改善箇所説明図①

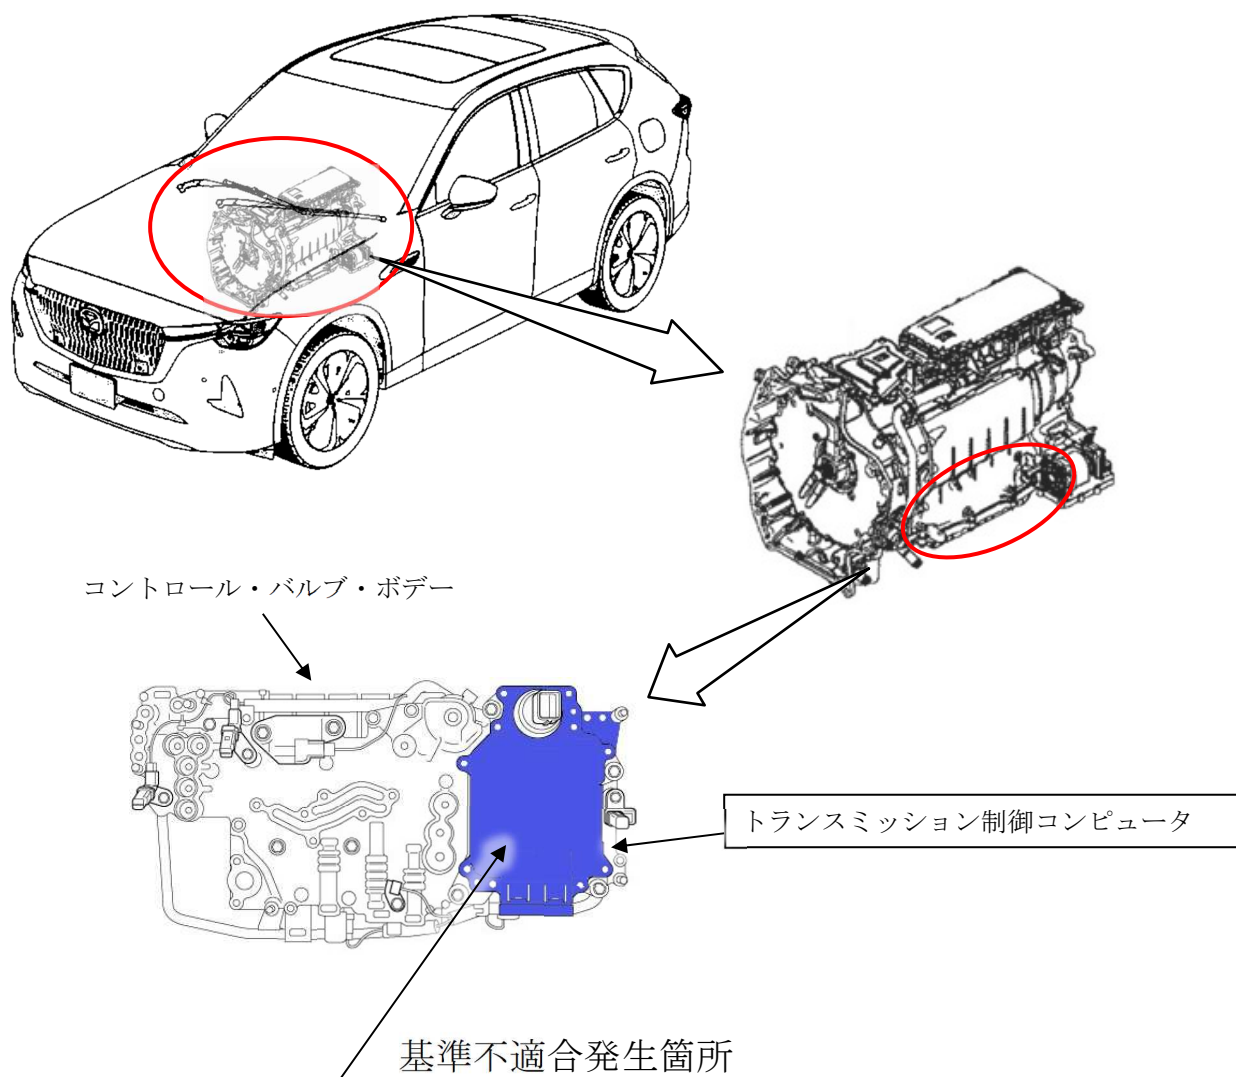
トランスミッション制御コンピュータにおいて、制御プログラムが不適切なため、変速時やE V走行からのエンジン再始動時に、強めにブレーキを踏むと締結しているクラッチが解放しないことがある。そのため、エンジン回転が低下し、最悪の場合エンストするおそれがある。

全車両、トランスミッション制御コンピュータの制御プログラムを対策プログラムに修正する。

識別：左リヤドア・ロアヒンジ取付けボルト(上側)の頭に黄ペンを塗布する。

改善箇所説明図②

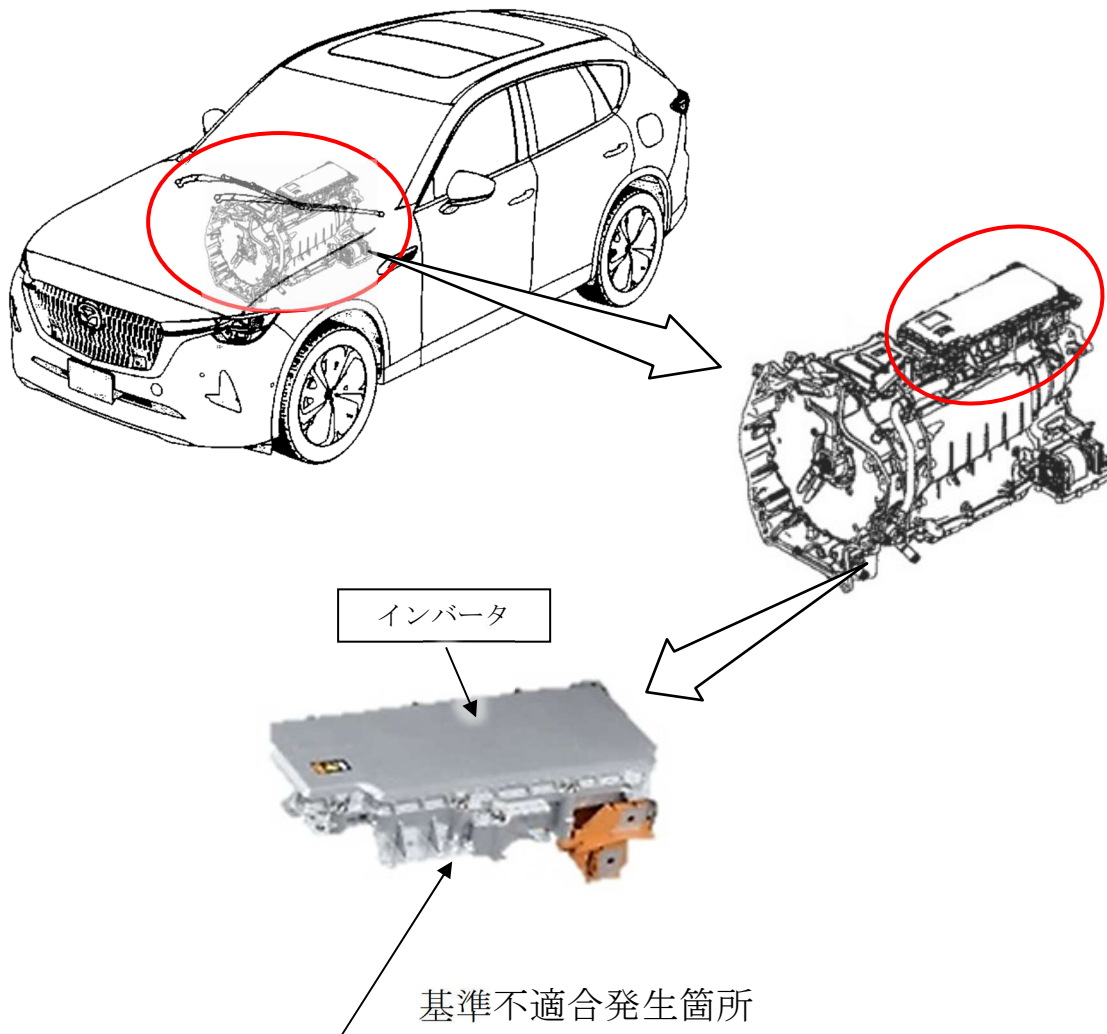
電力変換装置（インバータ）において、制御プログラムが不適切なため、プッシュボタンスタートをオフした直後にオンするとインバータが起動しないことがある。そのため、アイドリングストップ後にエンジンが再始動できない。また、バッテリーへの充電が停止するため、充電警告灯が点灯し、最悪の場合エンストするおそれがある。

全車両、インバータの制御プログラムを対策プログラムに修正する。

識別：左リヤドア・ロアヒンジ取付けボルト（上側）の頭に黄ペンを塗布する。

改善箇所説明図③

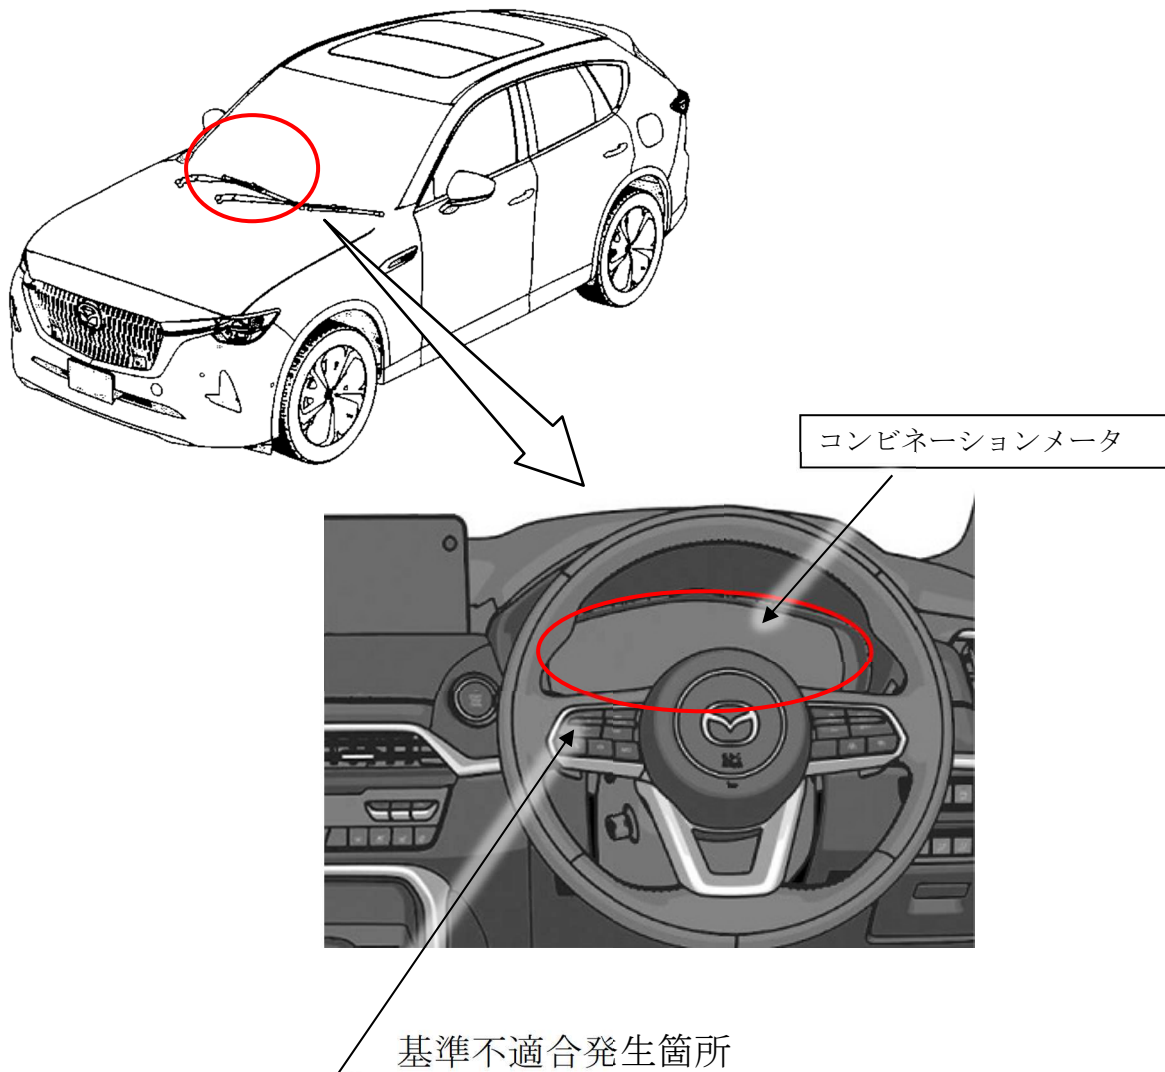
コンビネーションメータ（フル液晶タイプ）において、制御プログラムが不適切なため、メータの液晶画面を表示するための起動制御が完了できないことがある。そのため、速度計や警告灯等が表示できないおそれがある。

全車両、コンビネーションメータの制御プログラムを対策プログラムに修正する。

識別：左リヤドア・ロアヒンジ取付けボルト（上側）の頭に黄ペンを塗布する。
